Produkt: Kühlgerät	Bulletin-Nr.: 2007-Ref-07
Modell: RS21, 23, 55X, 56X, 60	Bulletin-Datum: 28. Februar 2007
Käufer: Alle	ECN-Nr.:
Betrifft: Modifikation der Ablauföffnung des ASSY COVER EVAP REF (Abdeckung der Verdampfeinheit des Kühlteils)

[Ausnahme]

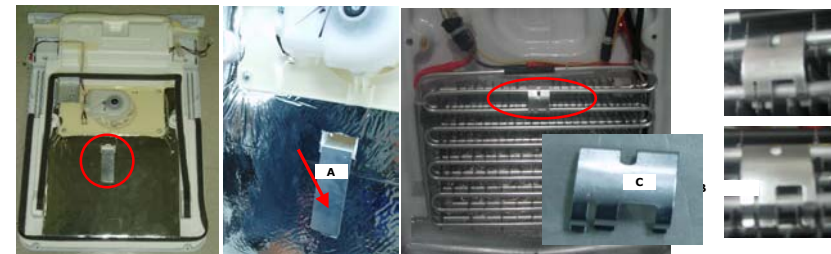
*Wenn der Verdampfer wie links abgebildet stark vereist ist.
Bitte überprüfen Sie das Abtausystem (Heizleitung, Sensor, Sicherung) gemäß dem Ablaufdiagramm für Abtaufehler

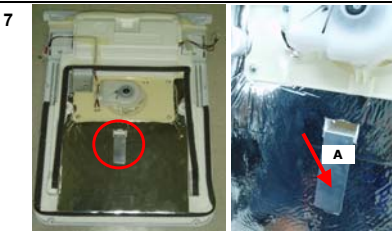
* ASSY COVER EVAP REF (Abdeckung der Verdampfeinheit des Kühlabteils) abnehmen
① Steckverbindung des ASSY COVER EVAP REF lösen

* Klammer C auf der Heizleitung des Verdampfers montieren

* ASSY COVER EVAP REF (Abdeckung der Verdampfeinheit des Kühlabteils) montieren
- "A" muss flach anliegen und fest montiert sein
- Um die Abdichtung dürfen keine Lücken bestehen
